N/Réf : FBZ/MD/18264  
Objet : Champ captant de Flins  
Observations Enquête Publique – Ouverture carrière CALCIA.

**Objet : Enquête Publique : « Centre de stockage de déchets ultimes de GUITRANCOURT » / EMTA**

# Plan de situation de l'aire d'alimentation du champ captant de Flins Aubergenville

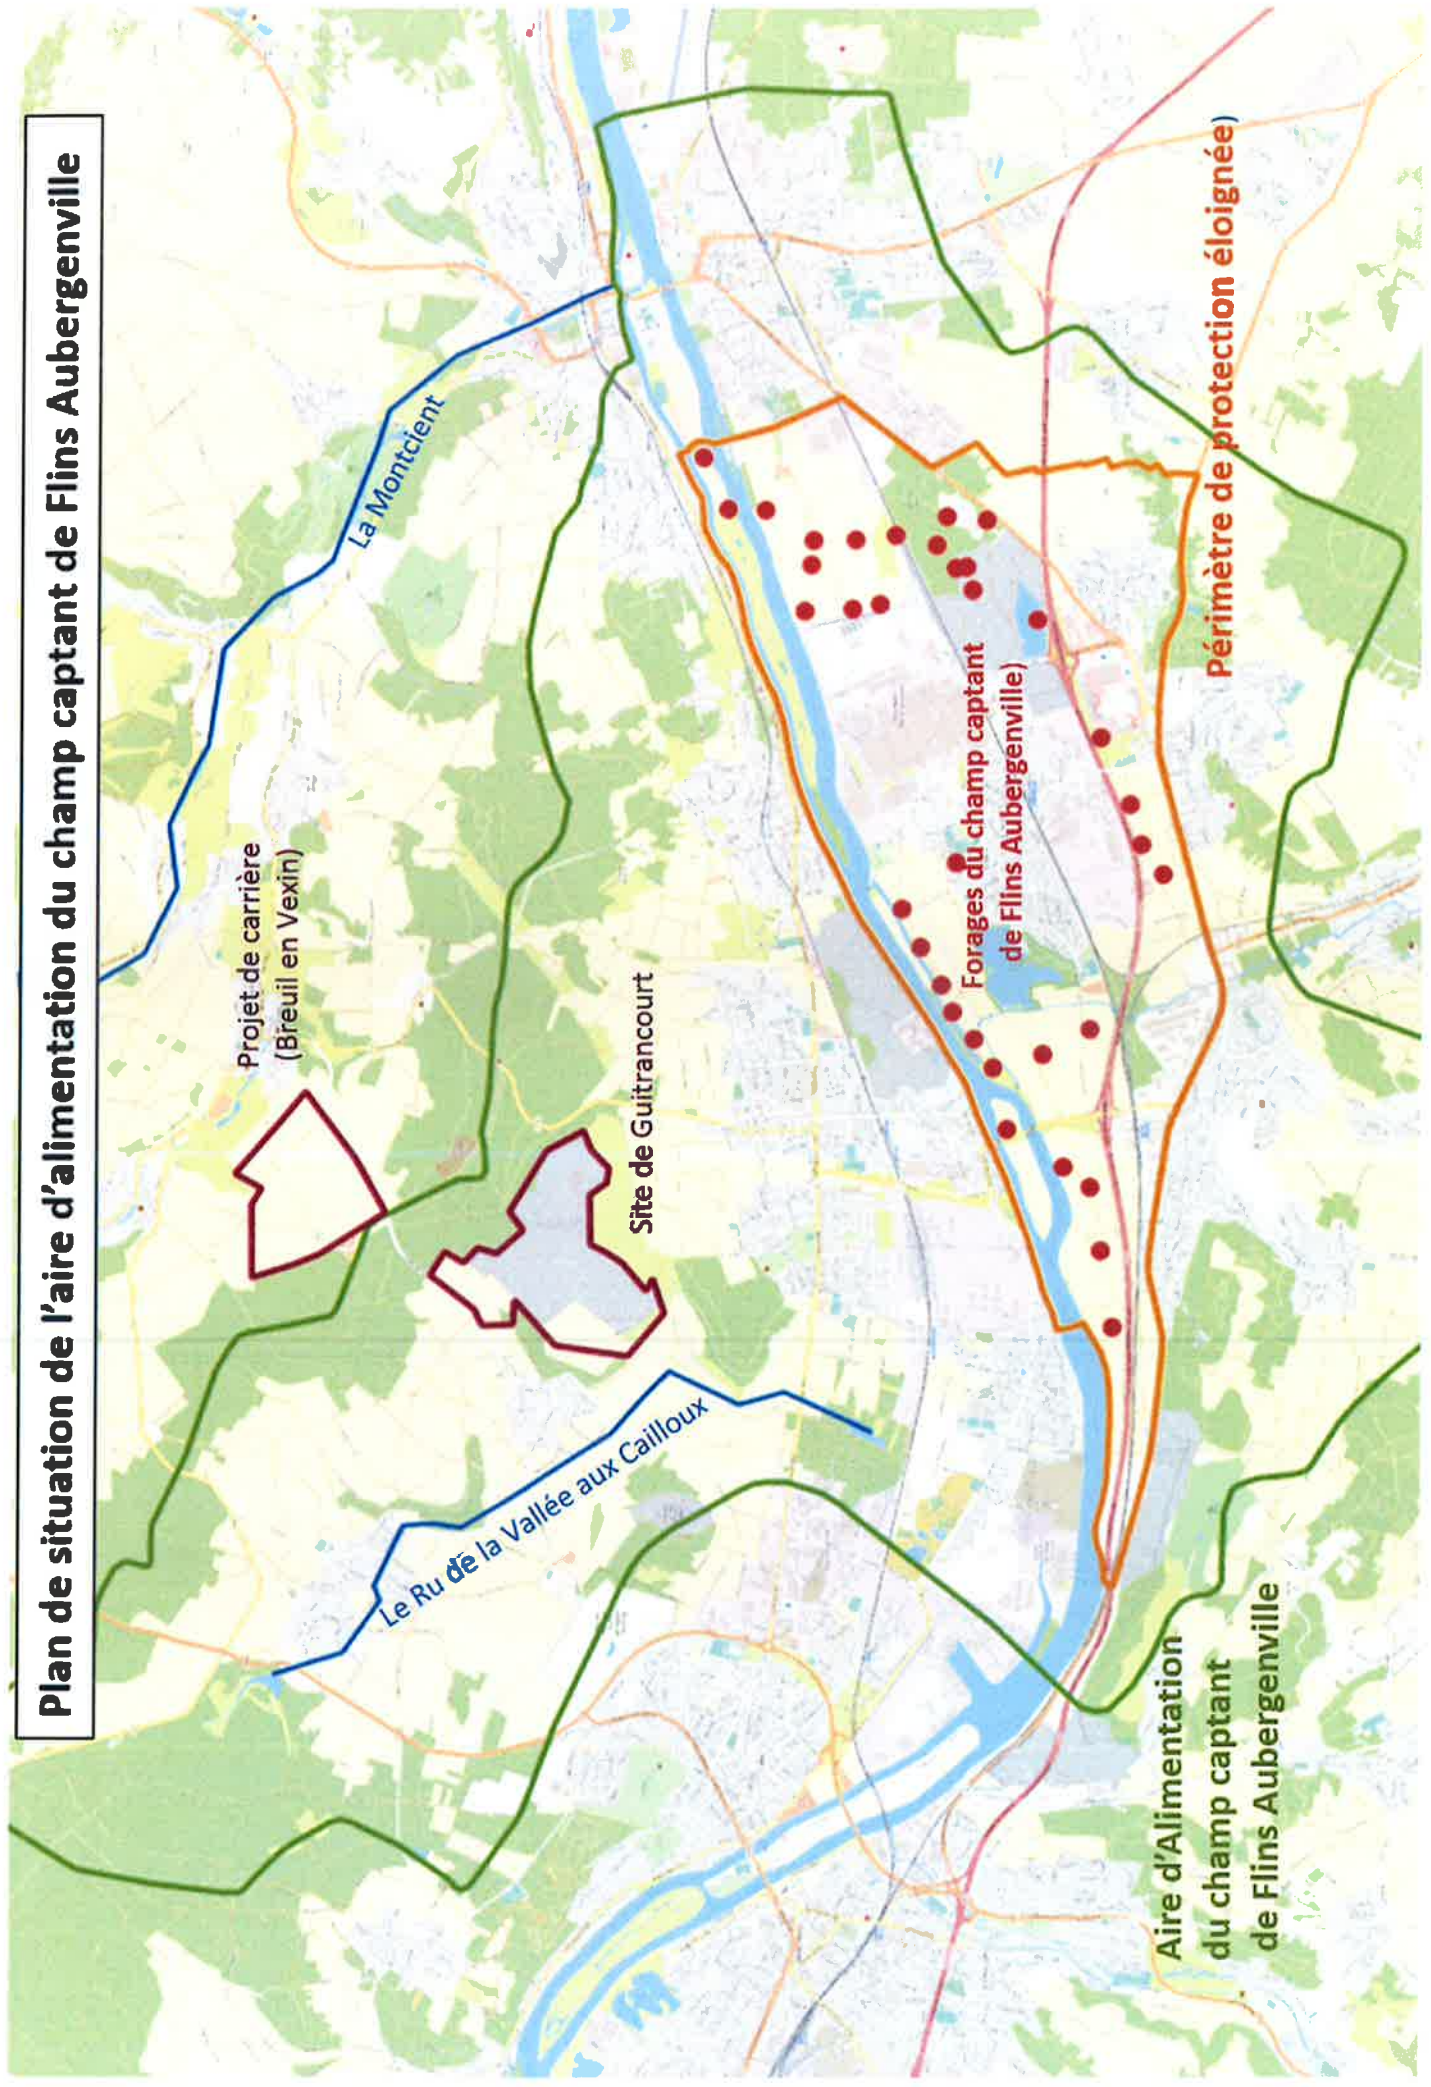
Dans sa section aval, la Montcient est perchée par rapport à la nappe de la craie, configuration propice à des pertes de la rivière vers la nappe de la craie. Cette situation comparable à celle du Ru de la Vallée aux Cailloux présente un risque de dégradation de la qualité de la nappe de la craie par des apports d'eaux de surface enrichies en bromures. Cette dégradation pourrait affecter en premier lieu les captages de Meulan et ceux de la partie amont du champ captant d'Aubergenville en augmentant les contraintes d'exploitation de cette ressource indispensable pour l'ouest parisien.

Au vu de ces éléments, SUEZ Eau France indique que l'étude d'impact nécessite d'être approfondie sur plusieurs points :

- L'origine des bromures à l'échelle du site existant.
- L'impact du site actuel et du site en projet sur la qualité de la nappe de la craie et l'impact pour l'exploitation des champs captants associés
